変 更 前（令和元年9月25日承認及び令和2年9月7日届出）	変 更 後（令和2年9月29日申請及び後日補正申請予定）	備 考
<p style="text-align: center;">目次</p> <p style="text-align: right;">頁</p> <p>1. 氏名又は名称及び住所並びに代表者名…………… 1</p> <p>2. 事業所の名称及び所在地…………… 1</p> <p>3. 試験研究用等原子炉の名称…………… 1</p> <p>4. 廃止措置の対象となる原子炉施設及びその敷地…………… 1</p> <p>4.1 解体する原子炉施設…………… 1</p> <p>4.1.1 原子炉施設の概要と経緯…………… 1</p> <p>4.1.2 解体する原子炉施設の種類及び設備…………… 2</p> <p>4.2 敷地…………… 3</p> <p>5. 解体の対象となる原子炉施設及びその解体の方法…………… 2</p> <p>5.1 解体作業手順概要…………… 3</p> <p>5.2 第1段階前（再起動防止策）…………… 3</p> <p>5.3 第1段階（燃料体の国内外譲渡及び核燃料物質の使用施設の設備への管理替えと永久停止措置）…………… 4</p> <p>5.3.1 燃料体の処分に係る作業…………… 4</p> <p>5.3.2 永久停止措置に係る作業…………… 9</p> <p>5.4 第2段階（解体と解体廃棄物としての仕分け及び放射性廃棄物の保管管理）…………… 9</p> <p>5.4.1 解体内容…………… 9</p> <p>5.4.2 解体廃棄物の仕分け…………… 11</p> <p>5.5 第3段階（放射性廃棄物の廃棄と廃止措置計画の終了確認）…………… 11</p> <p>6. 核燃料物質の管理及び譲渡し…………… 11</p> <p>7. 核燃料物質による汚染の除去…………… 12</p> <p>7.1 核燃料物質による汚染の状況と除去の方法…………… 12</p> <p>7.2 撤去しない設備・機器の措置…………… 13</p> <p>8. 核燃料物質又は核燃料物質によって汚染された物の廃棄…………… 13</p> <p>8.1 気体状放射性廃棄物…………… 13</p> <p>8.2 液体状放射性廃棄物…………… 14</p> <p>8.3 固体状放射性廃棄物等…………… 16</p> <p>9. 廃止措置の工程…………… 17</p>	<p style="text-align: center;">目次</p> <p style="text-align: right;">頁</p> <p>1. 氏名又は名称及び住所並びに代表者名…………… 1</p> <p>2. 事業所の名称及び所在地…………… 1</p

表 5.2 原子炉施設の区分ごとの性能を維持すべき設備の性能維持期間 (2/2)

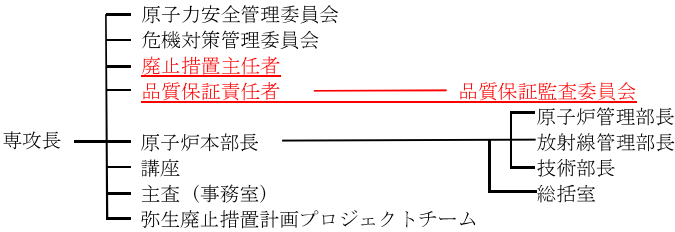
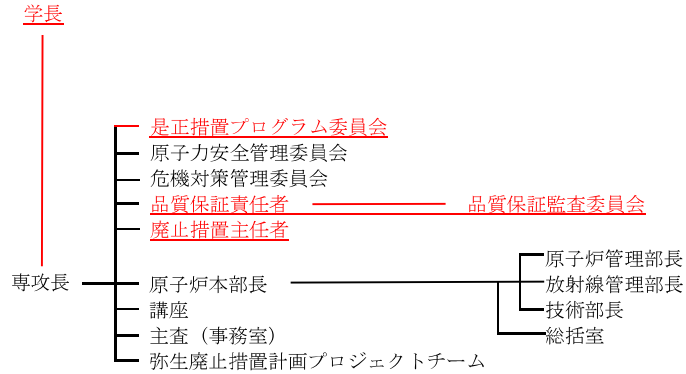
(削除)

法令改正に伴う変更
